技 OSL23-036
2023年11月吉日
株式会社 三桂製作所

ステンレス製ケイフレックス「LIGB」の仕上外径変更のお知らせ

ステンレス製二重ブレード掛けケイフレックス

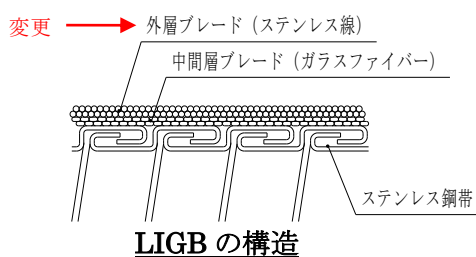
ステンレス線編組仕様（線数、編組ピッチ）の変更に伴い、仕上外径が変更になります。
（ガラスファイバー、ステンレス線の材質・太さ及びステンレス鋼帯は変更ございません）

仕上外径が変更になりますが、引張強度、偏平強度、衝撃強度、可とう性などの性能面において、変更はございません。また、接続する KG 型附属品についても、従来同様に使用可能でございます。

諸事情により現在のステンレス編組加工業者から新規の編組加工業者に変更することとなりました。それに伴い、ステンレス編組の仕様に変更になり仕上外径が変更になります。

仕上外径については下表のとおりとなります。
